Informe Consolidado de Solicitud de Aclaraciones, Rectificaciones y/o Ampliaciones a la Declaración de Impacto Ambiental del Proyecto "Condominio El Refugio Maitencillo"

Nombre del Titular : Inmobiliaria El Refugio SPA
Nombre del Representante Legal : Franco Bozzalla García
Dirección : Isidora Goyenechea 2939 OF 301 Torre Bosque, Las Condes.

El presente Informe Consolidado de Solicitud de Aclaraciones, Rectificaciones o Ampliaciones a la Declaración de Impacto Ambiental (DIA) del proyecto "Condominio El Refugio Maitencillo", contiene las observaciones generadas en virtud de la revisión de la Adenda.

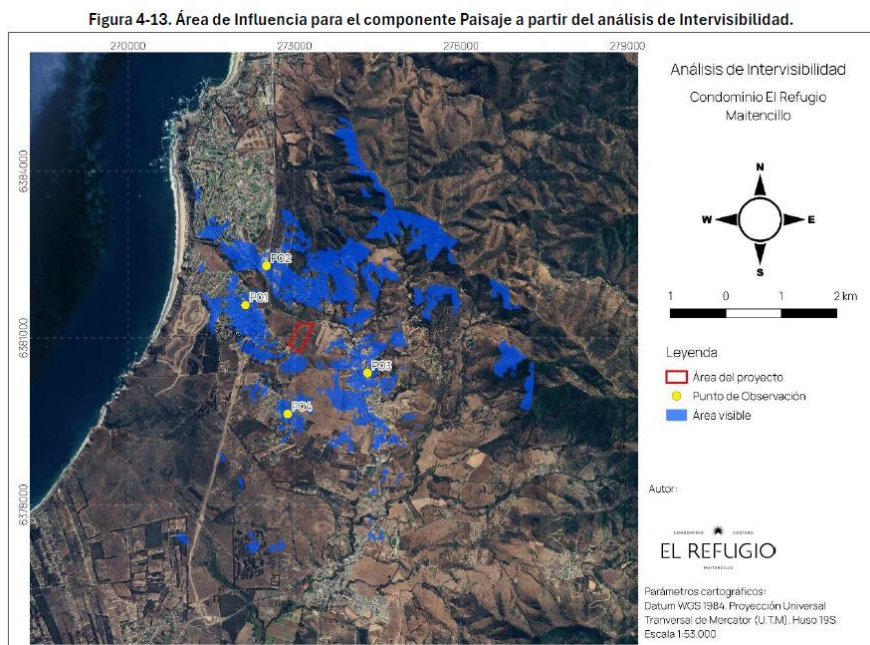
77) Se solicita al titular adjuntar las pautas utilizadas y los consentimientos informados firmados, específicamente a la que compete a la población objetivo.

Además, se debe presentar los medios de verificación de las técnicas e instrumentos de investigación y análisis aplicados, tales como, pautas de entrevistas, cuestionarios o modelos estadísticos, así como los resultados obtenidos, como, por ejemplo, las transcripciones de las entrevistas o bases de datos, entre otras técnicas y métodos que se hayan utilizado. No obstante, en el caso de existir imposibilidades materiales, técnicas o legales que impidan acceder a levantamientos de información primaria y habiendo agotado las instancias que permitan subsanar la brecha de información, el titular del proyecto o actividad debe justificar y presentar los medios de verificación que sean pertinentes a fin de fundamentar dicha circunstancia. En estos casos, el levantamiento de información podrá considerar solamente información secundaria, lo cual debe ser debidamente justificado.
